SERVICE-INFO

Ændret materiale af kørende overflader på strammerulle 531 0148 10

Luk-AS-nr.: 531 0148 10

Figur 1: Rullens kørende overflade lavet af metal

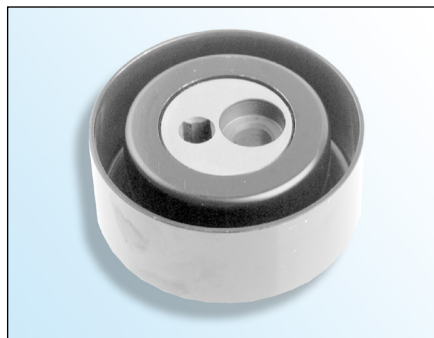
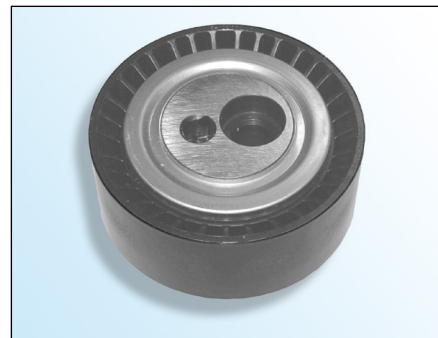
Indenfor rammerne af fortsat udvikling af vores produkter har vi ændret kørende overflade af strammerulle **531 0148 10** fra metal til plast.

Denne tekniske ændring har nedsat vægten. Funktion bliver uændret.
